ITINERARIO NAPOLI – BARI RADDOPPIO TRATTA CANCELLO-BENEVENTO II LOTTO FUNZIONALE FRASSO TELESINO – VITULANO 1° LOTTO FUNZIONALE FRASSO TELESINO – TELESE

Relazione Tecnica Perizia Differenziale. Variante FV02

FV02 – Sottopasso della Stazione di Telese

Fig. 1 SEZIONE LONGITUDINALE DEL SOTTOPASSO DA PD CON INDICAZIONE DELLE FASI ESECUTIVE

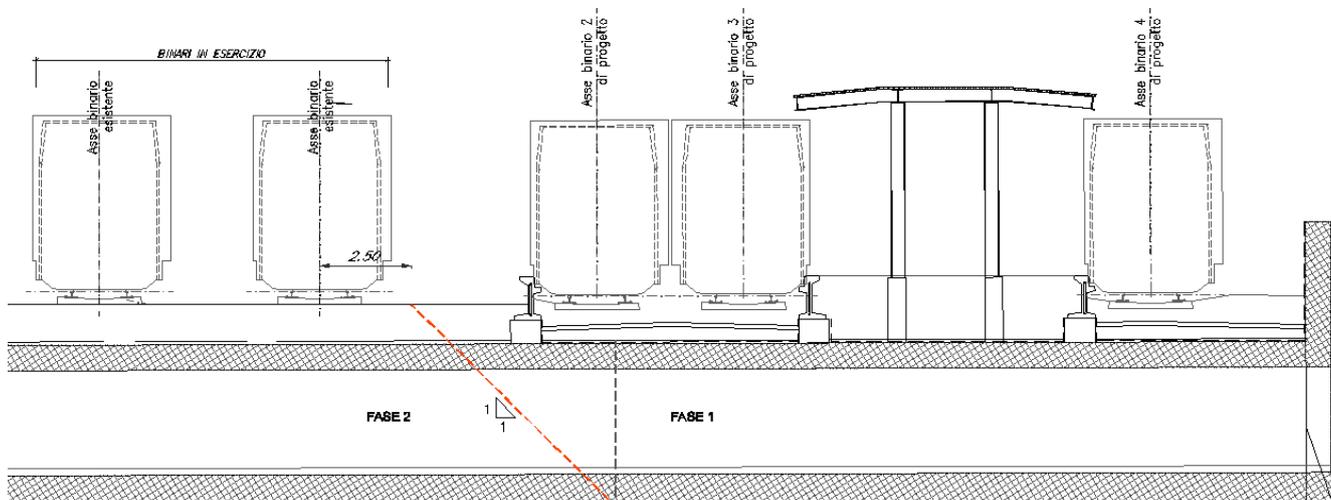
Nello stralcio della sezione longitudinale seguente del PD) è indicata la posizione dei binari 1 e 2 esistenti e il limite del conchio da eseguire in fase 1 che avrebbe consentito il mantenimento in esercizio della linea profilando lo scavo con pendenza $h/b=1/1$ (mantenendo una distanza di 2.5m dall'asse binario in esercizio e il ciglio di scavo).

Fig. 3 – Verifica di stabilità degli scavi di PD con pendenza $H/B=1/1$

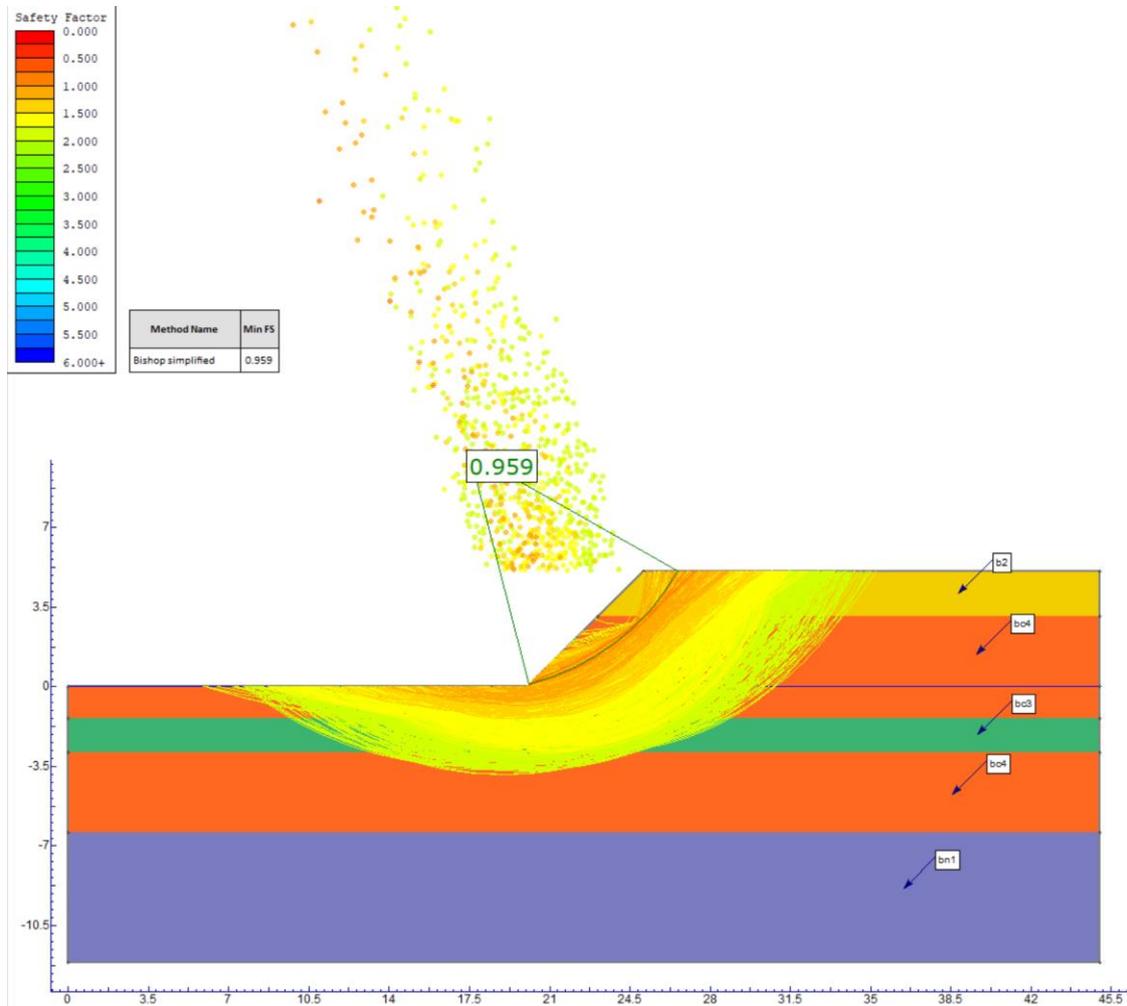
Il sondaggio S-PE34 eseguito in fase di PE ha indicato la presenza di terreni sostanzialmente incoerenti fino alla profondità di 6.5 m, mediamente addensati (come evidenziato dalle prove SPT), ma a granulometria prevalentemente sabbiosa, quindi privi di coesione. Rispetto alla stratigrafia del sondaggio di PD IF15S09 mancano gli strati argilloso-limosi (associati anche a travertino) che avevano presumibilmente portato alla decisione di accentuare la profilatura degli scavi provvisori.

Il coefficiente di 0.96 non è accettabile anche se relativo a opere di carattere temporaneo considerando che immediatamente a lato del ciglio dello scavo è presente la linea in esercizio.

Come conseguenza si sono dovuti prevedere due accorgimenti:

- ✓ inserimento di una paratia di pali (prevista di grande diametro per non ricorrere a tirantatura sotto linea con bulbi che sarebbero andati al di sotto della falda) a difesa della linea ferroviaria (nelle due fasi alternate 1 e 2);
- ✓ sistema di aggotamento degli scavi con punte filtranti ("well points) perimetrali all'intero scavo del sottopasso e delle scale e rampe di uscita.
